Bericht zur Öffentlichkeitsbeteiligung gemäß § 3 (1) BauGB zum
Bebauungsplan-Vorentwurf Nr. 09/014- Benrodestraße /
Marbacher Straße - Stadtbezirk 9 - Stadtteil Benrath

Ergebnisse des Offenen Eingangs im Rahmen der Veranstaltung
„Stadtplanung zur Diskussion“ am 28.09.2022, 18.00 Uhr bis
19.00 Uhr

STATION 2 Schulfassaden

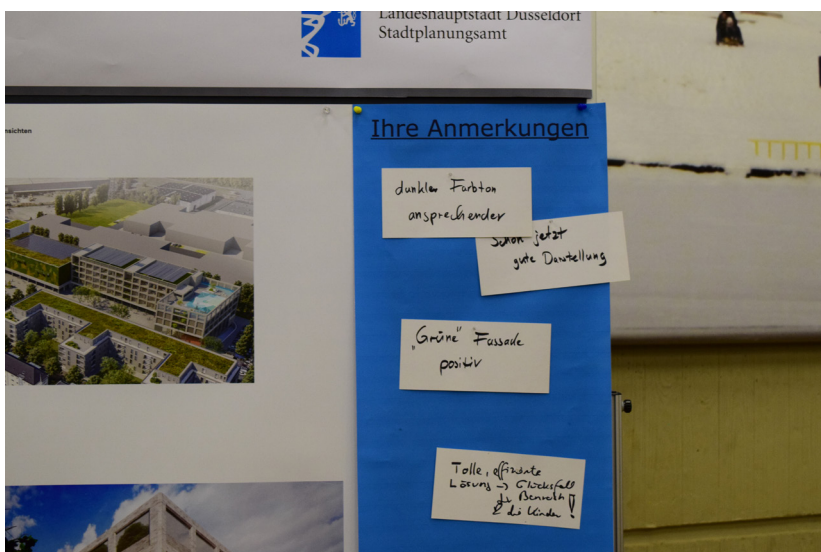
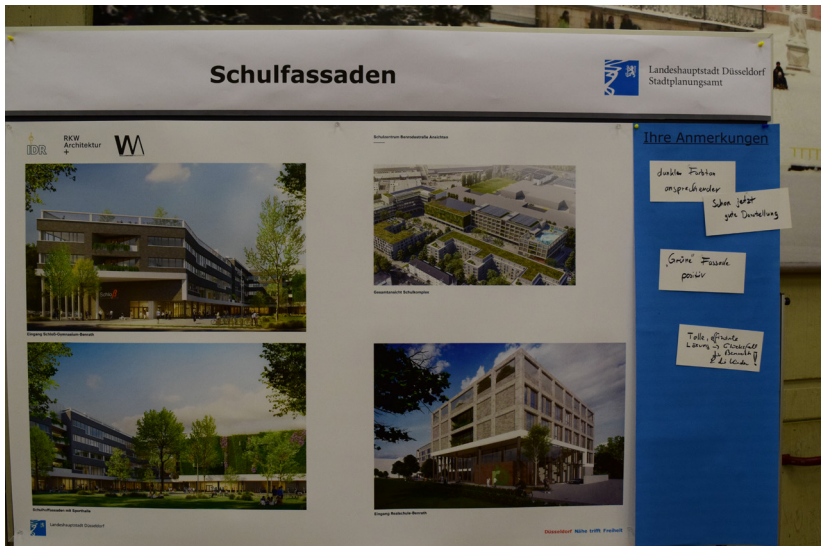
Tolle, effiziente Lösung – Glücksfall für Benrath und die Kinder!

„Grüne“ Fassade positiv

Schon jetzt gute Darstellung

Dunkler Farbton ansprechender

STATION 3 Verkehr

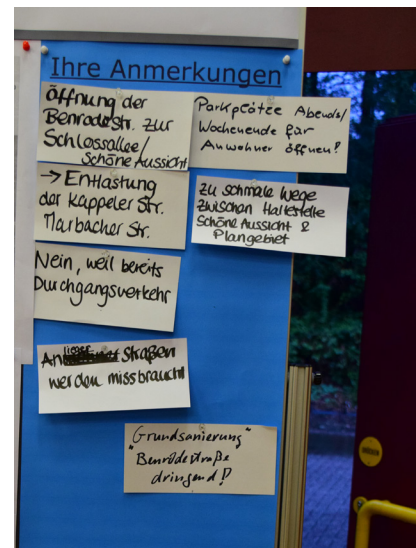
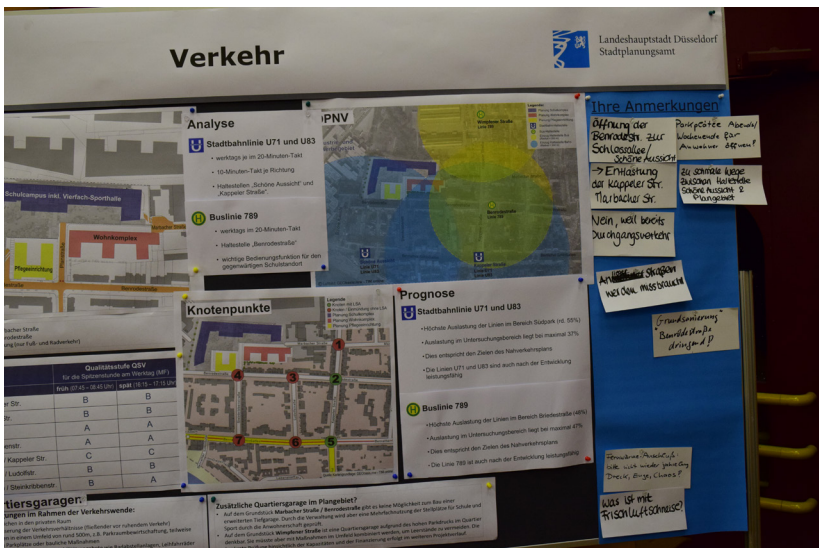
Parkplätze abends / Wochenende für Anwohner öffnen

Öffnung der Benrodestraße zur Schlossallee / Schöne Aussicht

Was ist mit Frischluftschneise?

- Entlastung der Kappeler Straße, Marbacher Straße

Zu schmale Wege zwischen Haltestelle „Schöne Aussicht“ und Plangebiet

„Grundsaniierung“ Benrodestraße dringend!

Fernwärme-Anschluss:

Bitte nicht wieder jahrelang Dreck, Enge, Chaos!

Nein, weil bereits Durchgangsverkehr; Anliegerstraßen werden missbraucht

STATION 6 Grün-, Fuß- und Radwegeverbindungen

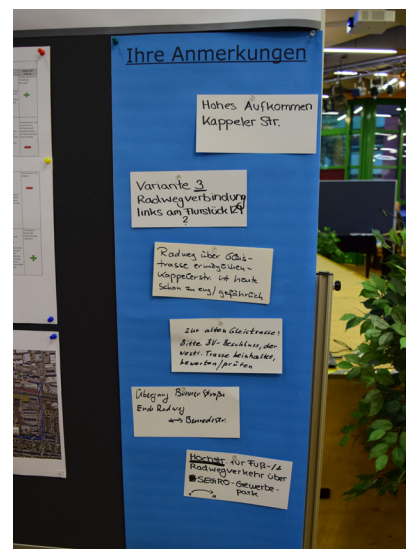
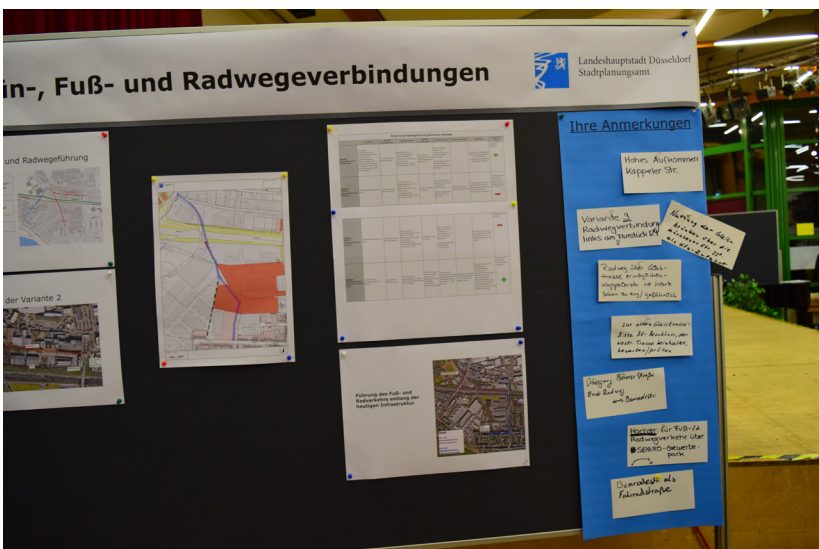
Hochstraße für Fuß-/u. Radwegverkehr über SEGRO-
Gewerbepark

Benrodestraße als Fahrradstraße

Zur alten Gleistrasse:
Bitte BV-Beschluss, der westl. Trasse beinhaltet, bewerten /
prüfen

Hohes Aufkommen Kappeler Straße

Radweg über Gleistrasse ermöglichen – Kappelerstraße ist
heute schon zu eng / gefährlich

Übergang Bonner Straße Ende Radweg – Benrodestraße

Variante 3 Radwegeverbindung links am Flurstück 129?

Nutzung der Gleisbrücken über die Münchener Straße ggf. als
Kfz-Zufahrt

STATION 7 Benrather Rochade – Wimpfener Straße

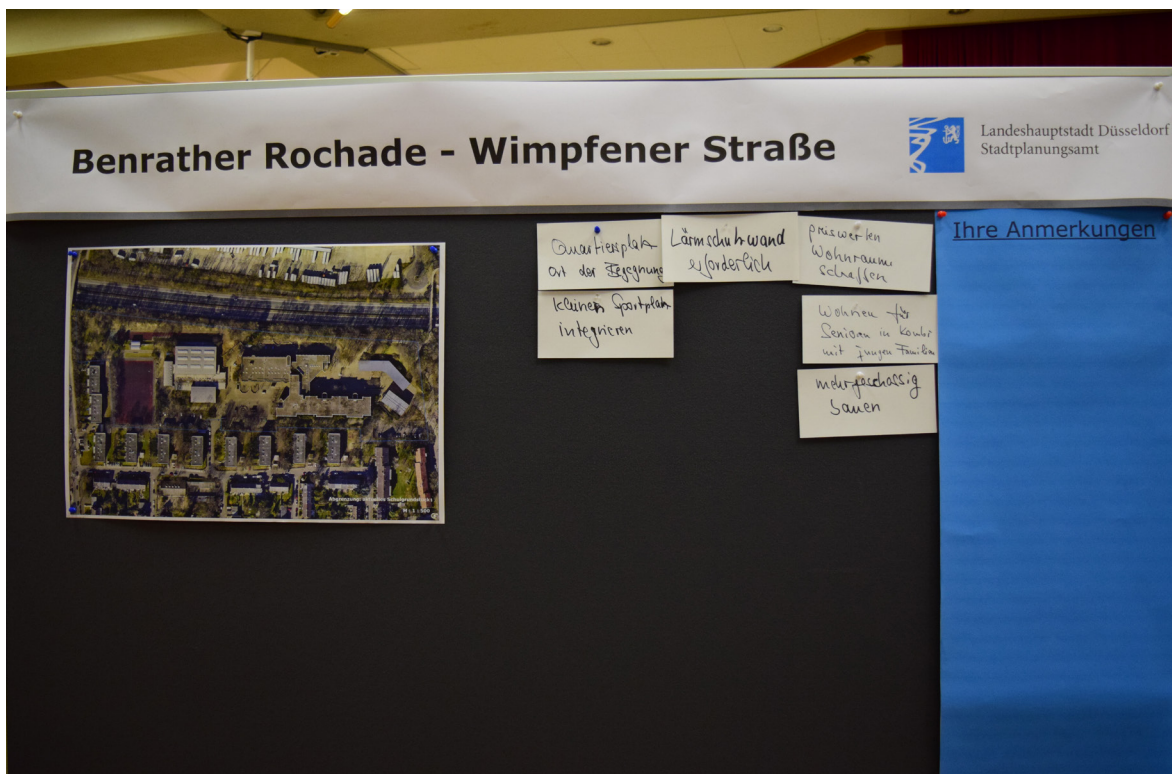
Kleinen Sportplatz integrieren

Quartiersplatz – Ort der Begegnung

Lärmschutzwand erforderlich

Wohnen für Senioren in Kombi mit jungen Familien

Preiswerten Wohnraum schaffen

Mehrgeschossig bauen

STATION 8 Was fehlt Ihnen?

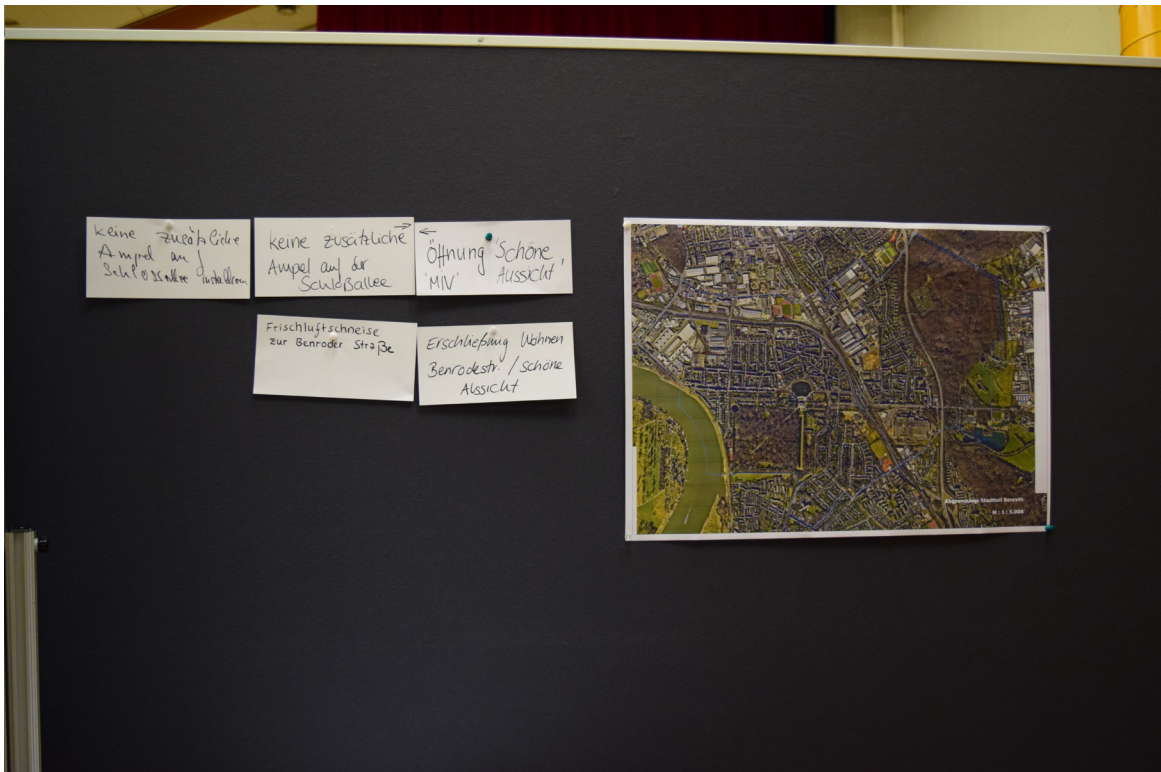
Keine zusätzliche Ampel an Schlossallee installieren

Keine zusätzliche Ampel auf der Schlossallee!

Öffnung „Schöne Aussicht“ für MIV

Erschließung Wohnen Benrodestraße / „Schöne Aussicht“

Frischluftschneise zur Benrodestraße
